Comune di  
**CASTELLO D'ARGILE**

**VARIANTE AL RUE 10/2014**

**IN ADEGUAMENTO ALLA VARIANTE AL PSC N. 2/2014**

***Relazione illustrativa con elaborati  
cartografici e normativi***

VARIANTE RUE - stralcio TAV 2a - scala 1:2500

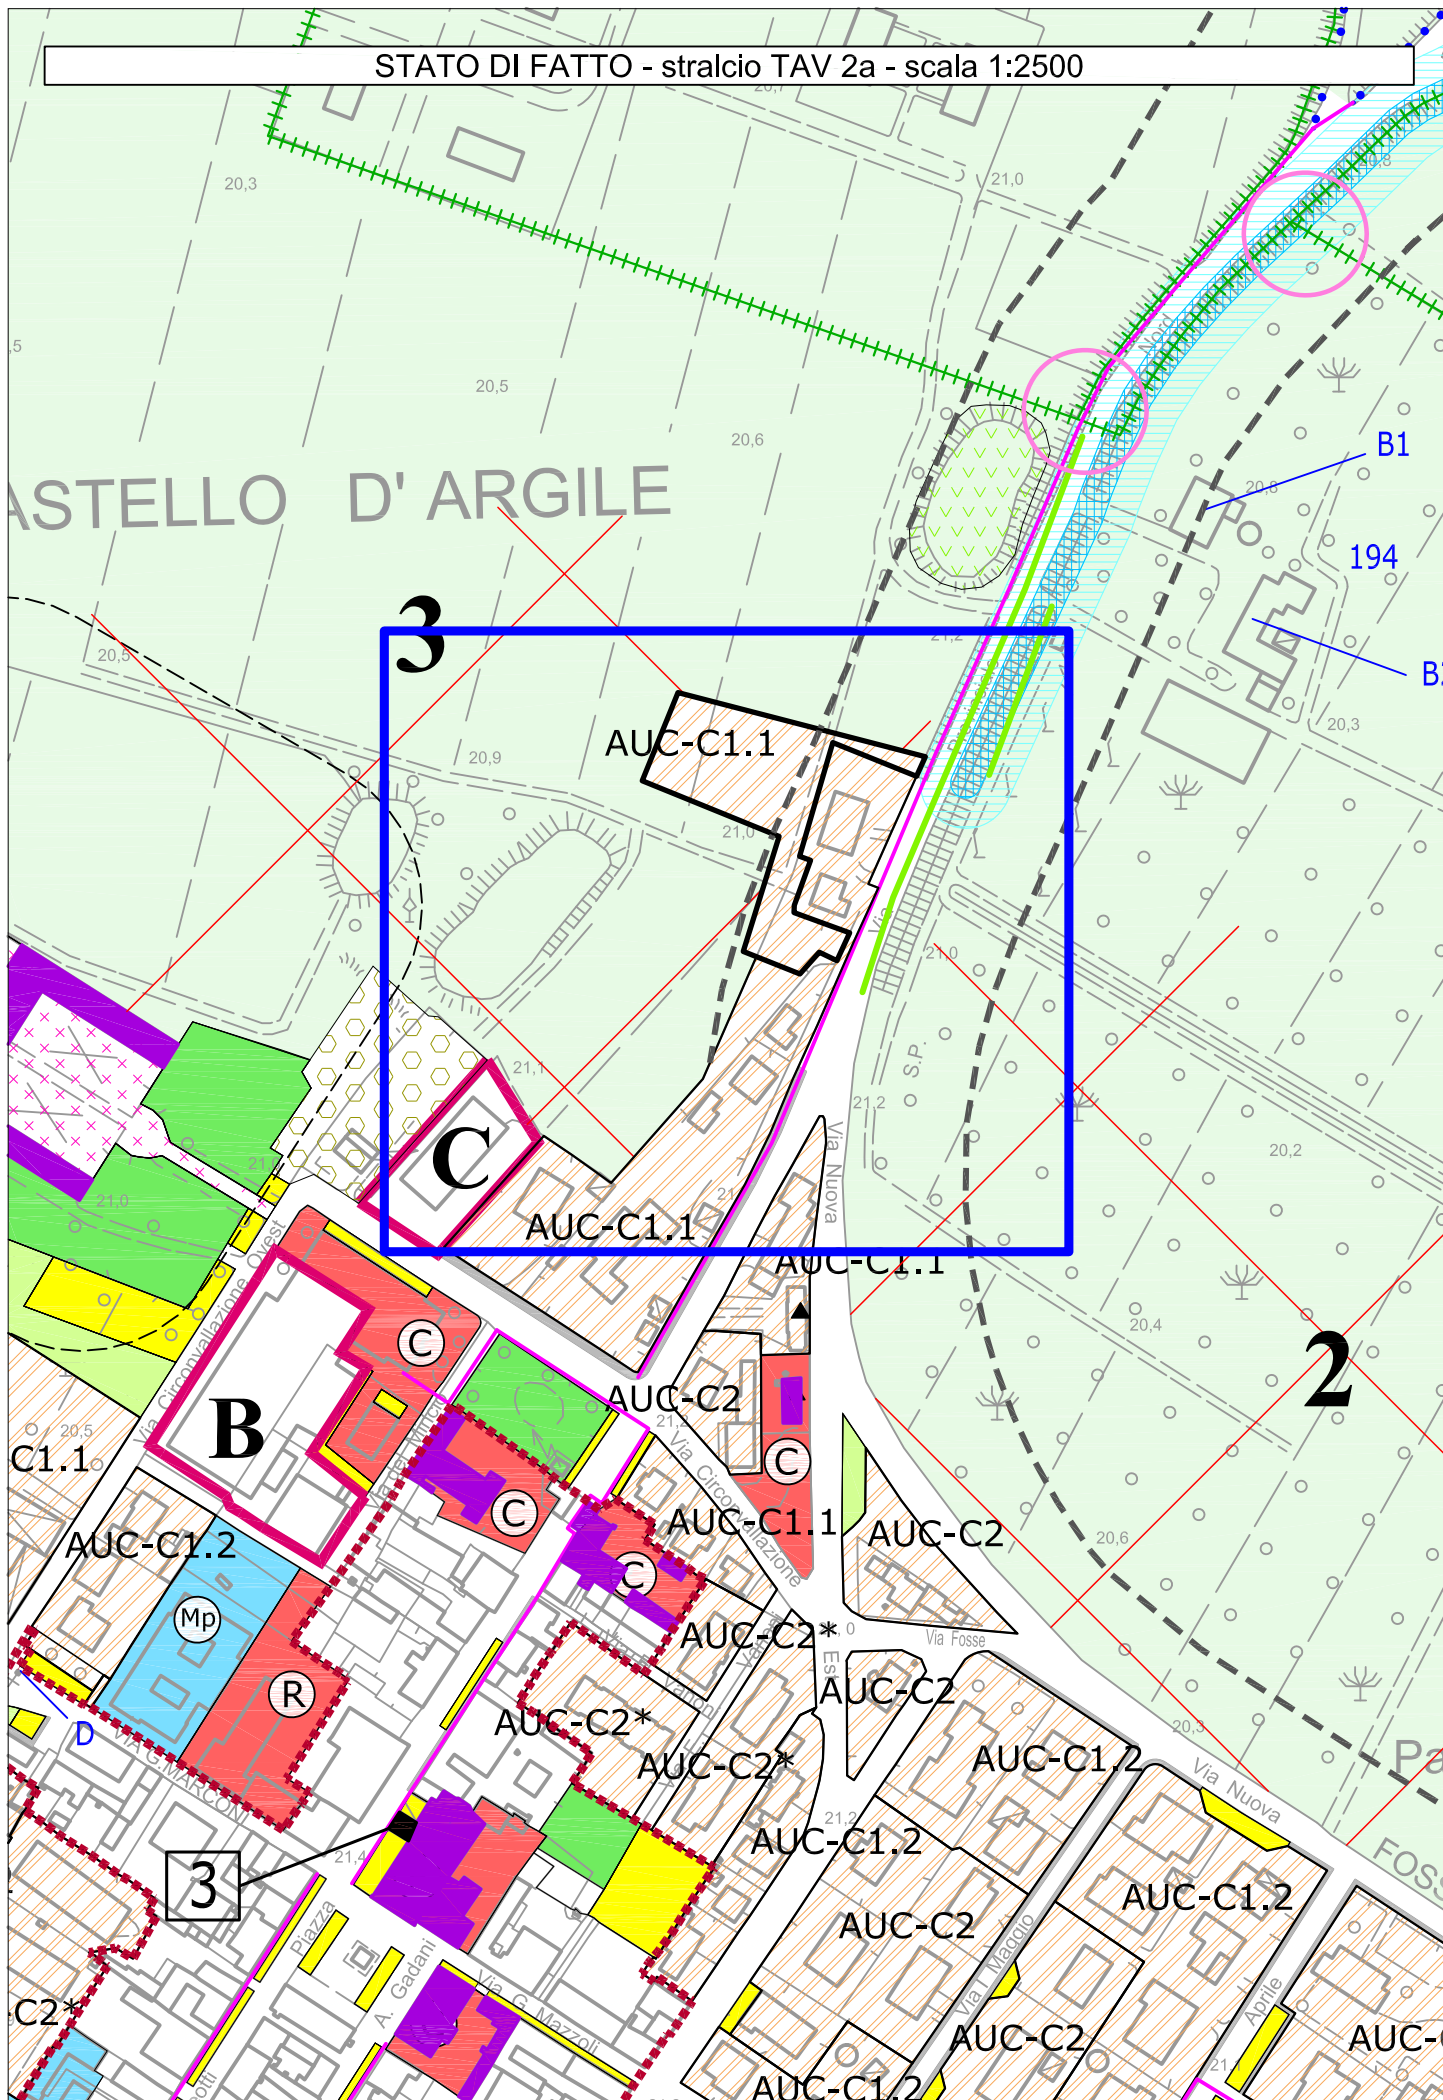
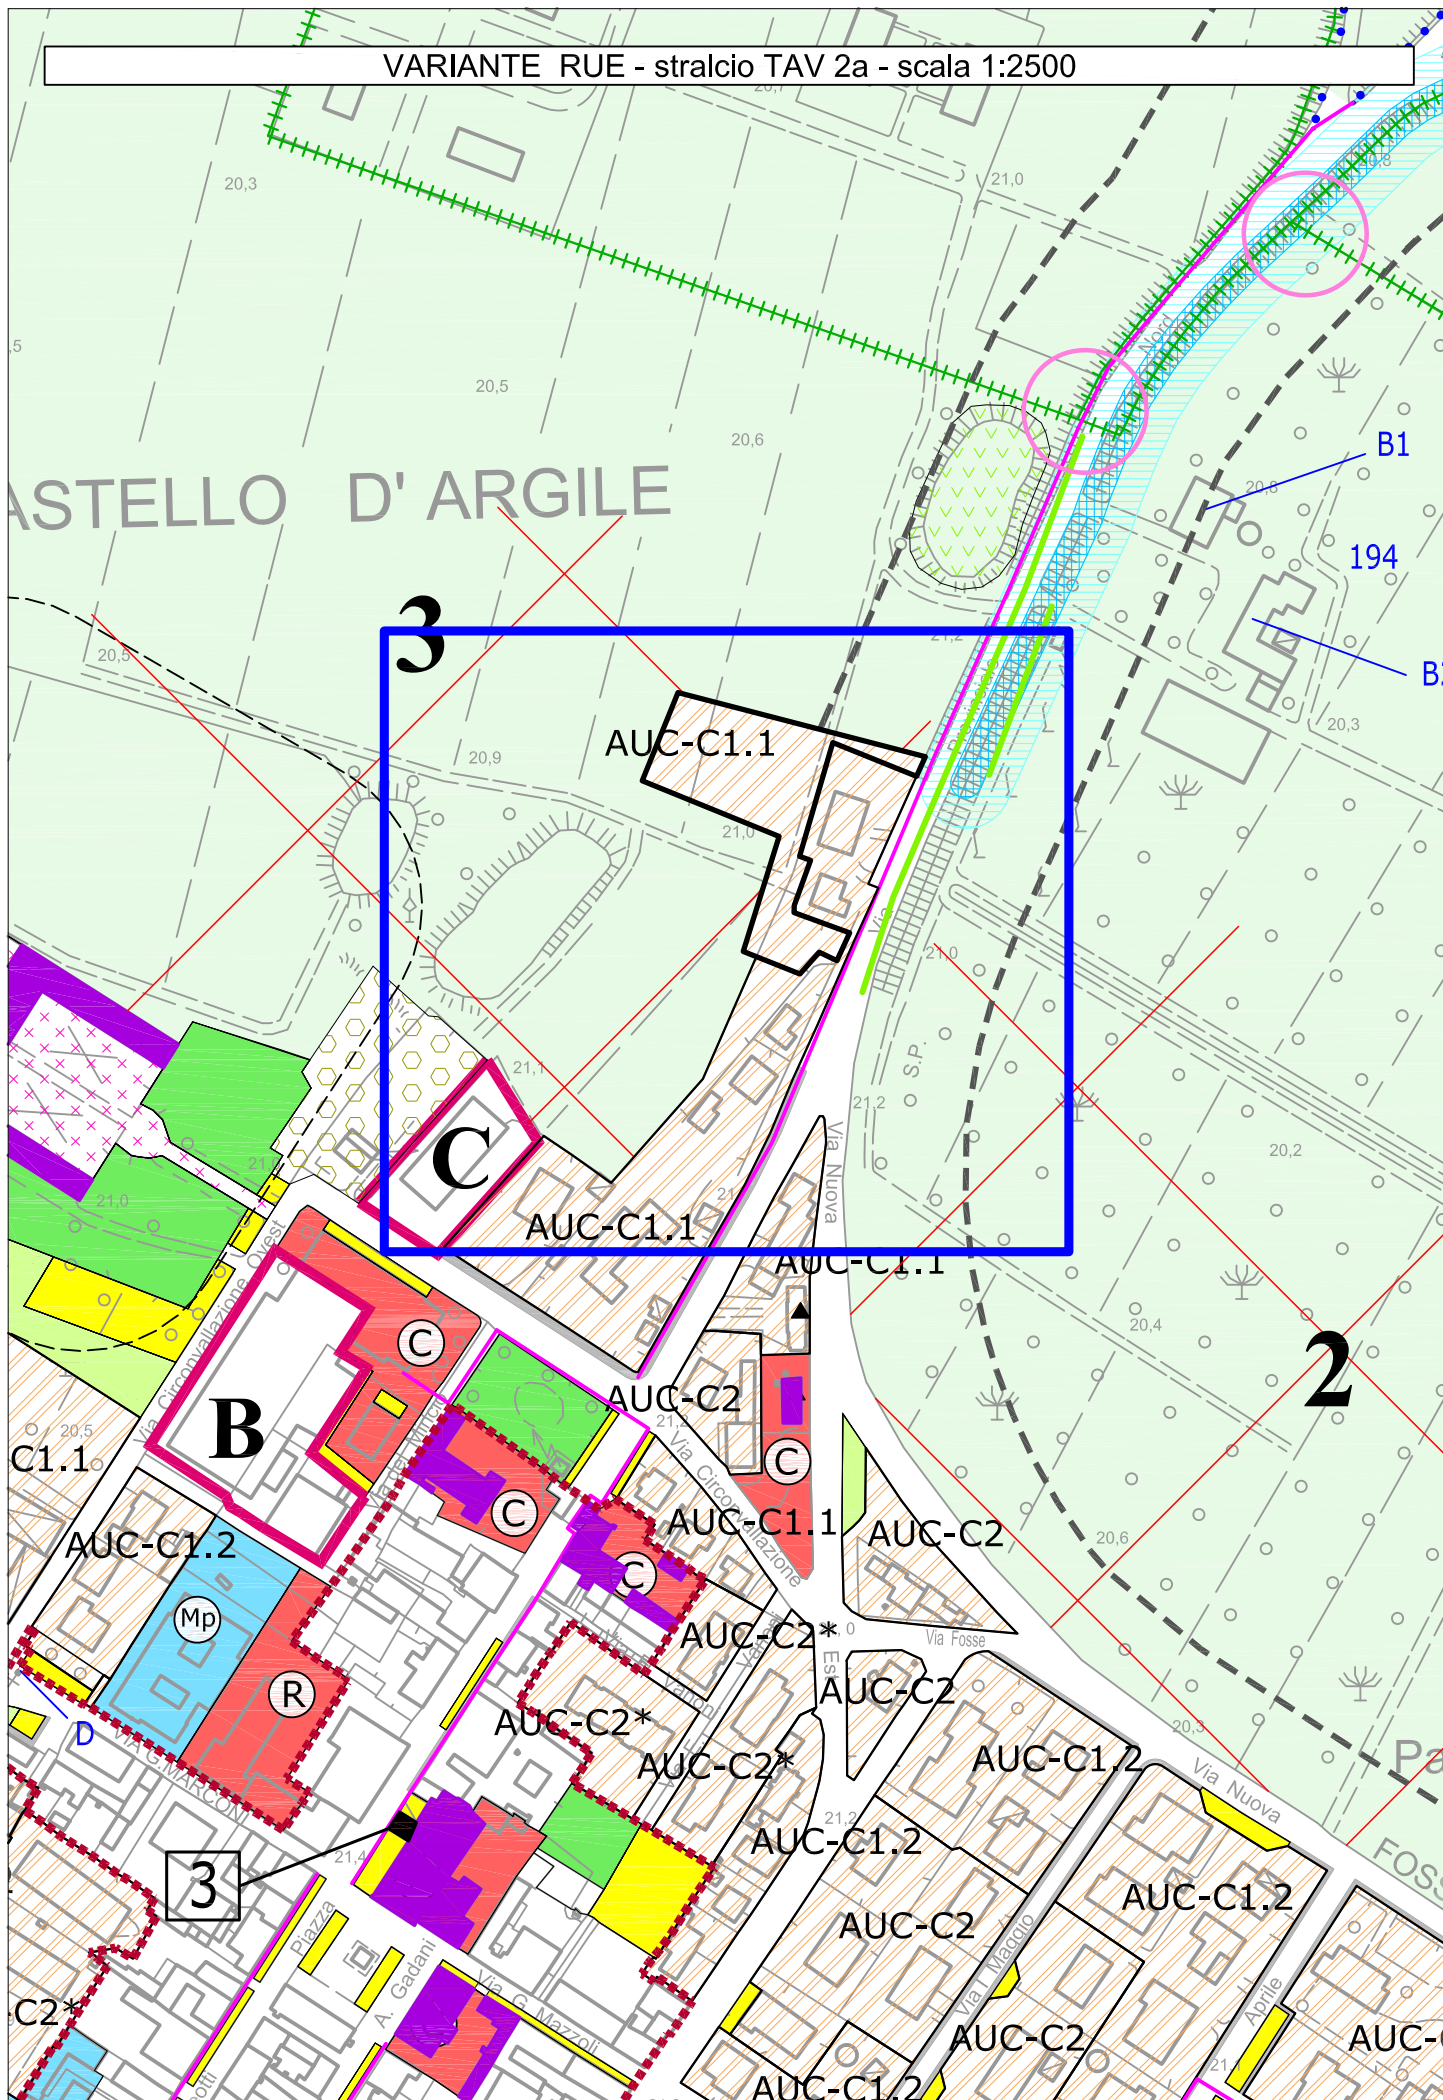
**Per quanto riguarda alla quinta Variante in adeguamento del PSC** la modifica riguarda la rettifica di un errore grafico materiale (di cui ci si è accorti successivamente allo svolgimento della Conferenza di Pianificazione) inerente l'individuazione della fascia di rispetto della strada Provinciale Centese a nord del centro abitato di Castello d'Argile. Tale fascia deve, normalmente, interrompersi sul territorio consolidato del centro abitato.
